AIRWORTHINESS DIRECTIVE

MT 296/65

296. M-määräys no 296/65: Lycoming-moottoreiden generaattorin kiinnitys

Underside View of Engine Showing Location of Generator Mounting Bracket
Attaching Screws

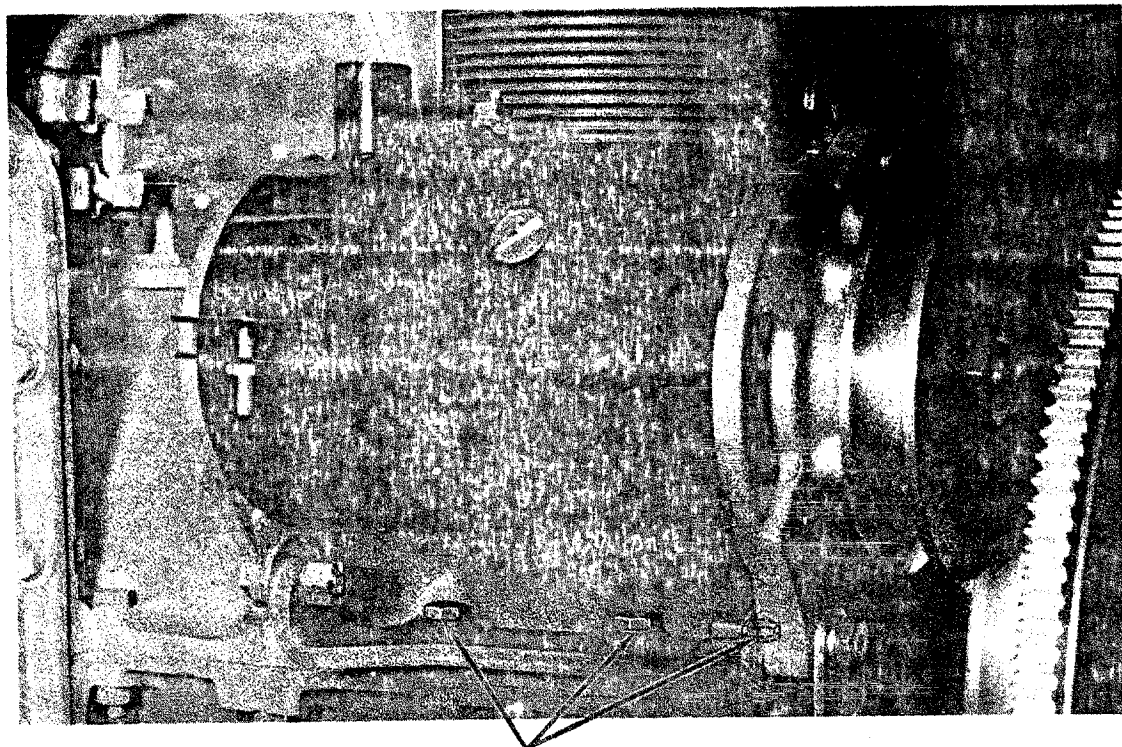
Toimenpide: Käyttökokemukset ovat osoittaneet, että generaattorin kiinnitystelineen kiinnityspulttien löystyminen voi johtaa kampikammion repeämiseen.

Tämän vuoksi on mainittujen kiinnityspulttien kireys tarkastettava joka 100 tunnin huollossa. Pultit vedetään kiinni 60 - 75 lb in = 0.70 - 0.85 kpm:n vääntömomentilla.

CHECK TORQUE OF
3 BOLTS
